**AVIS RELATIF À LA PROTECTION
CONTRE LES EVENTUELS EFFETS NOCIFS ET NUISANCES
PROVOQUÉS PAR LES RAYONNEMENTS NON IONISANTS
GÉNÉRÉS PAR DES ANTENNES ÉMETTRICES STATIONNAIRES**

Commune : CHARLEROI - Exploitant : PROXIMUS

Référence exploitant : 71RNE_01

Rapport n° 3302 / 2023

Figure 1 : Vue en plan des lieux de séjour et des points de contrôle

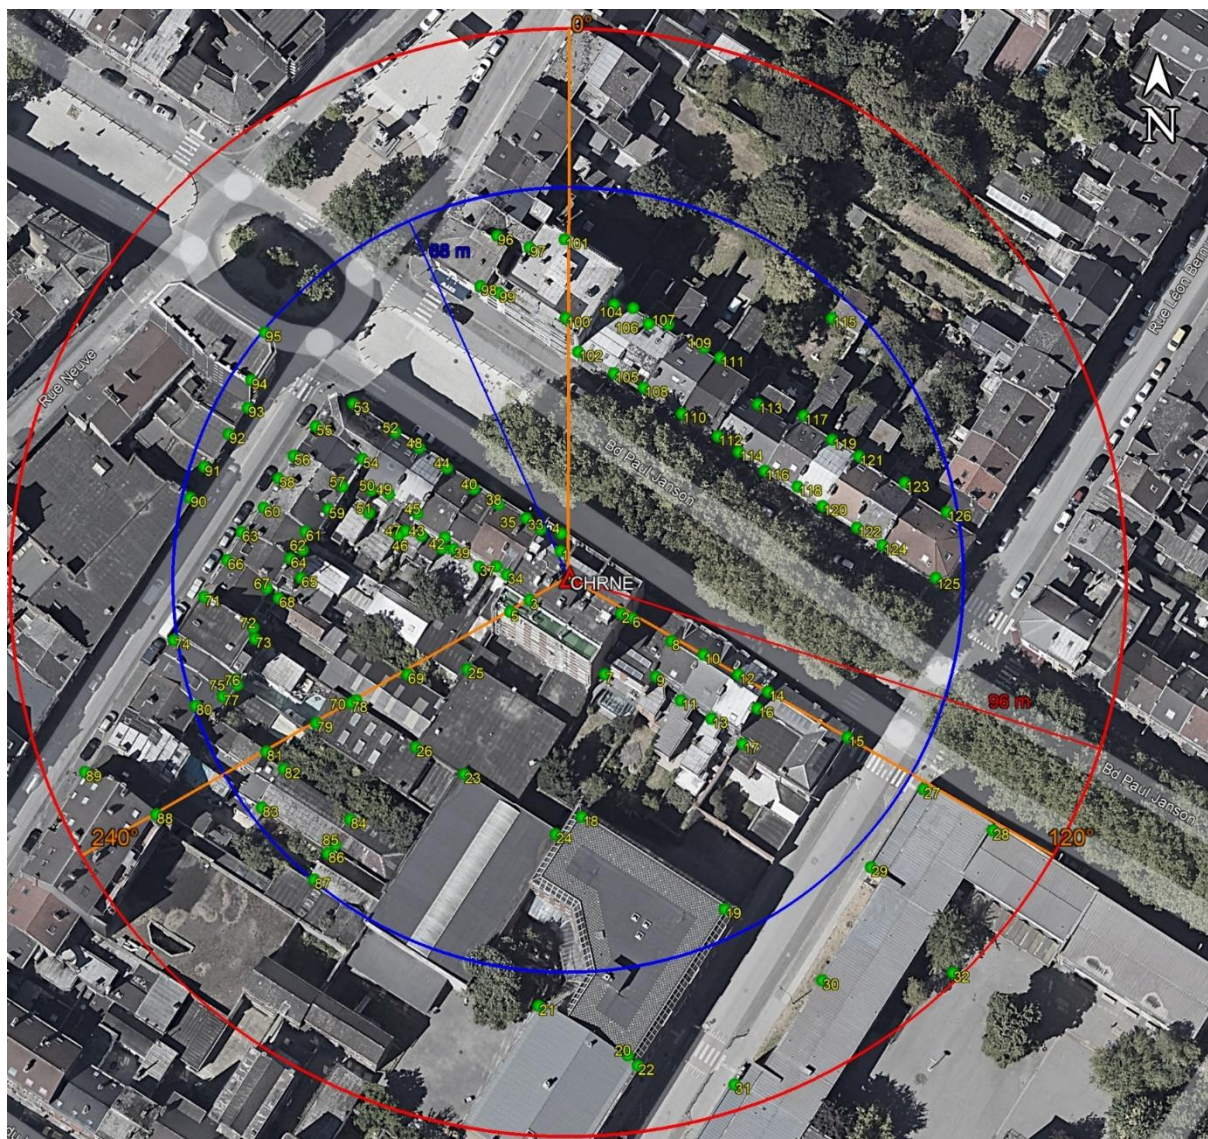
N° point de contrôle	LS	Atténuation (dB)	Indice d'exposition relatif à la limite par installation IE_i
88	LS88	3,0	0,462
89	LS88	3,0	0,411
80	LS80	3,0	0,335
94	LS94	3,0	0,300
74	LS74	3,0	0,293
95	LS94	3,0	0,284
77	LS77	3,0	0,249
75	LS74	3,0	0,187
3	LS1	10,0	0,177
71	LS71	3,0	0,164
32	LS32	0,0	0,162
28	LS27	3,0	0,151
125	LS124	3,0	0,138
12	LS12	3,0	0,131
20	LS18	3,0	0,111
22	LS21	3,0	0,106
96	LS96	3,0	0,098
19	LS18	3,0	0,096
21	LS21	3,0	0,094
8	LS8	3,0	0,088
2	LS1	10,0	0,088
10	LS10	3,0	0,088
101	LS100	3,0	0,086
72	LS71	3,0	0,083
31	LS27	3,0	0,079
30	LS27	3,0	0,066
100	LS100	3,0	0,058
63	LS63	3,0	0,055
29	LS27	3,0	0,047
98	LS98	3,0	0,047
27	LS27	3,0	0,044
124	LS124	3,0	0,044
103	LS102	3,0	0,043
5	LS1	10,0	0,040
15	LS14	3,0	0,040

En ce qui concerne les antennes de l'installation mentionnées dans le tableau 1, la distance maximale à laquelle la limite pourrait être atteinte, à l'extérieur, est égale à 94,4 m. S'il n'y a pas de LS à une distance inférieure, les antennes respectent forcément la limite d'immission.

Dans le cas des LS situés à l'intérieur des bâtiments, une atténuation d'obstacle est prise en compte et il en résulte que la distance maximale à laquelle la limite pourrait être atteinte se réduit à 66,8 m.

Figure 2 : Vue en plan des installations d'antennes dans un rayon de 300 mètres autour de l'installation faisant l'objet de la demande d'avis

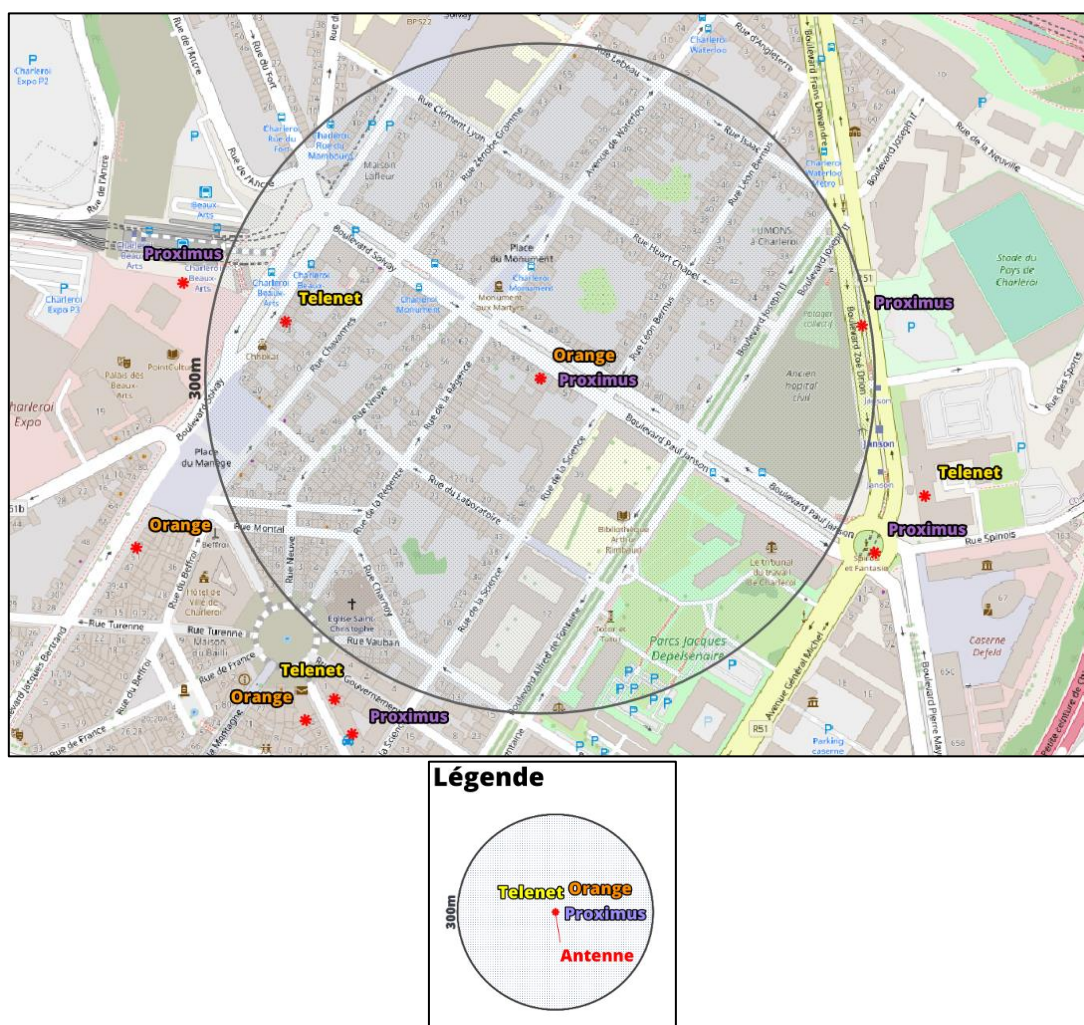
Compte tenu du nombre d'installations localisées dans la figure 2, il apparaît que l'intensité du rayonnement électromagnétique généré, dans les lieux de séjour situés à proximité de l'installation référencée dans le paragraphe 2, par l'ensemble des antennes émettrices stationnaires de l'ensemble des exploitants du même site d'antennes émettrices stationnaires respecte la limite fixée à l'article 4, § 2 du décret.
